Commune de La Penne sur L'Ouvèze

RAPPORT DE L'ENQUÊTE PUBLIQUE

Zonage d'Assainissement Collectif et non Collectif

Du 7 avril 2023 au 21 avril 2023

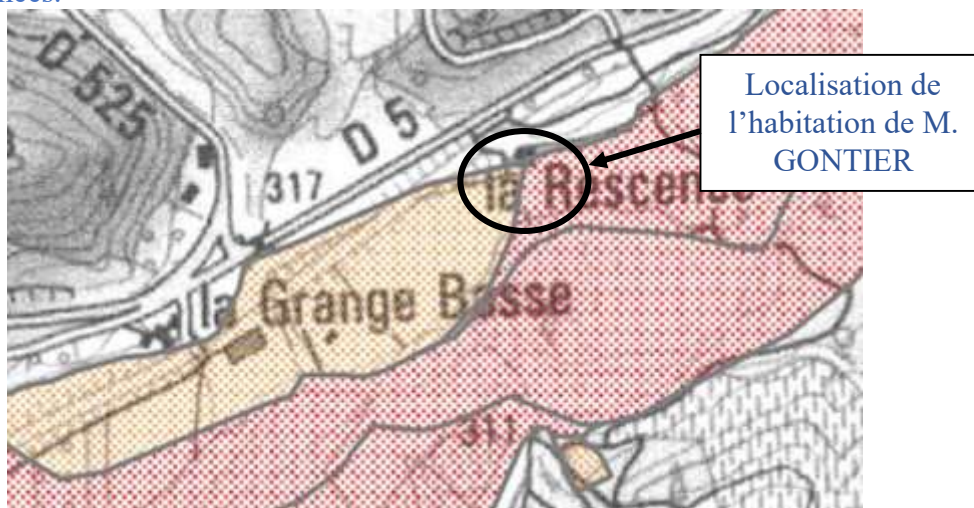
Pour le raccordement à la STEU, il lui faut une pompe de relevage, donc un coût d'installation, un entretien de celle-ci, consommation électrique, abonnement et coût du volume d'eau rejetée dans l'AC annuellement.

Son habitation parcelle B750 de 3a 25ca, est à une distance, à vol d'oiseau, d'environ 120m, en prenant la limite de clôture EST de la station. Maison mitoyenne avec M. VIAL, de la même famille (voir observation n°3 et plan).

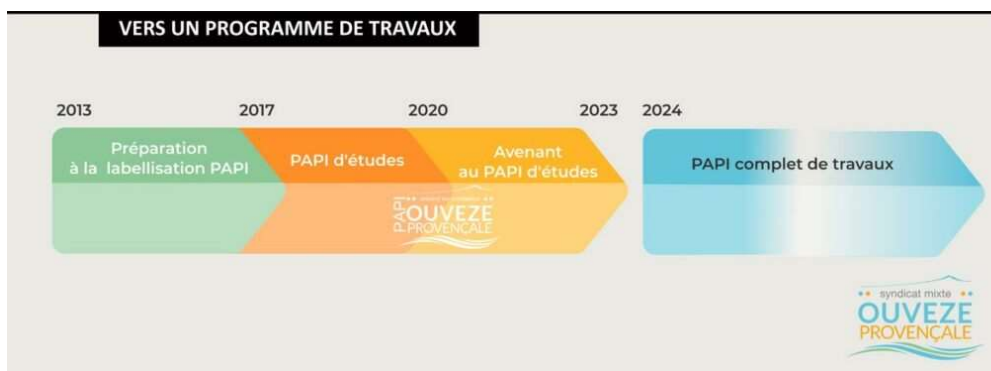
Dans le dossier à aucun moment, il en est question. C'est le Syndicat Mixte de l'Ouvèze Provençale qui fait cette étude avec la date limite de juin 2023, soit dans 2 mois.

L'étude tient compte de la délimitation des zones inondables du PPRI. Il n'y a pas eu de concertation avec le PAPI. Ce document est en cours d'élaboration et le délai de juin 2023 n'est pas celui qui a été annoncé lors de la dernière réunion à ce sujet.

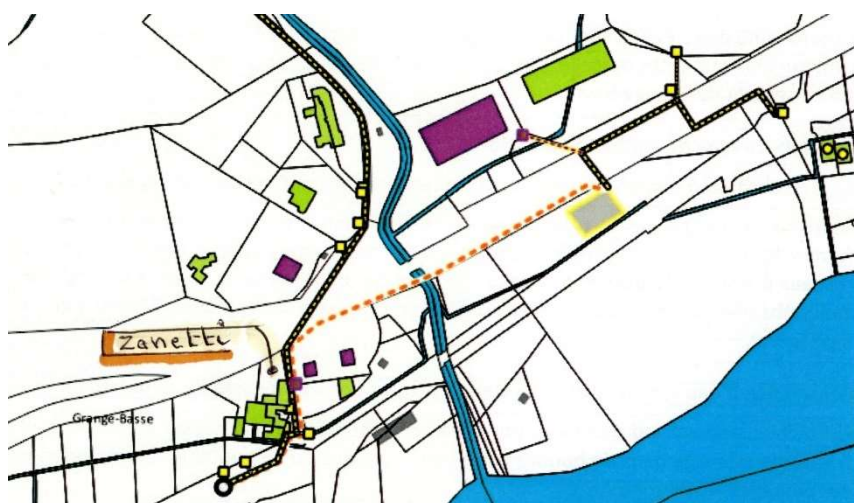
C'est la parcelle A185 de 1a 31ca, c'est une petite parcelle qui supporte une servitude de passage de canalisation ANC des parcelles au-dessus, A203 et A204, cela serait un libération de cette servitude

mais également pour son propre assainissement qui ne doit pas être conforme, pas de contrôle du SPANC.

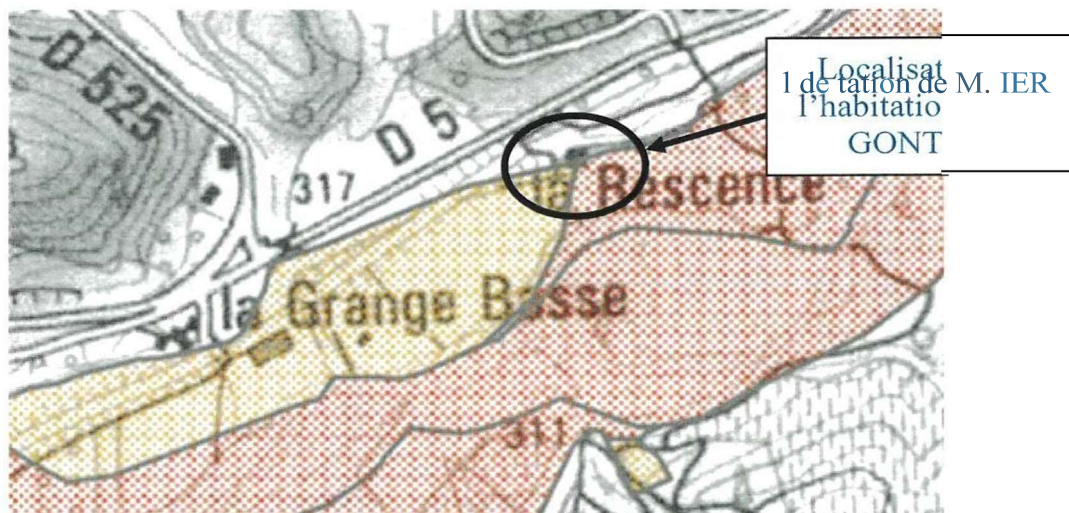
C'est une évidence, lorsque l'on passe d'un ANC, qui d'après M. Gontier, a été réhabilité il y a quelques années, mais on ne sait pas si le SPANC a fait un contrôle.

Pour le raccordement à la STEU, il lui faut une pompe de relevage, donc un coût d'installation, un entretien de celle-ci, consommation électrique, abonnement et coût du volume d'eau rejetée dans l'AC annuellement.

Son habitation parcelle B750 de 3a 25ca, est à une distance, à vol d'oiseau, d'environ 20m, en prenant la limite de clôture EST de la station. Maison mitoyenne avec M. VIAL, de la même famille (voir observation n°3 et plan).

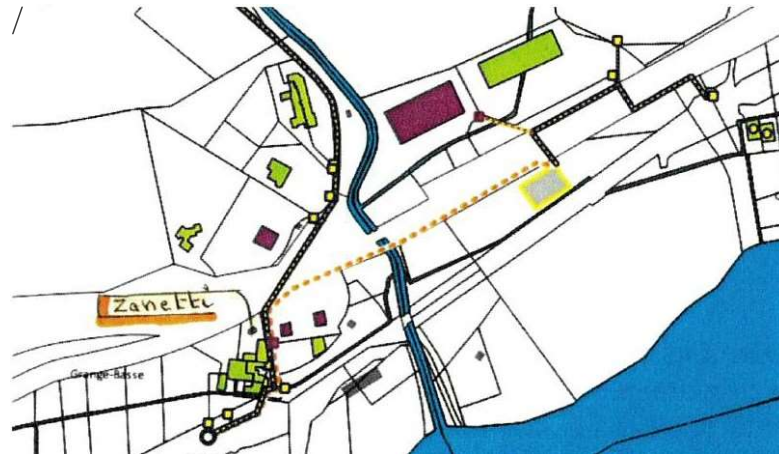
C'est la parcelle A185 de la 3lca, c'est une petite parcelle qui supporte une servitude de passage de canalisation ANC des parcelles au-dessus, A203 et A204, cela serait une libération de cette servitude mais également pour son propre assainissement qui ne doit pas être conforme, pas de contrôle du SPANC.

La commune est favorable au projet d'assainissement collectif au vu du projet de zonage de l'assainissement qu'elle a établi.
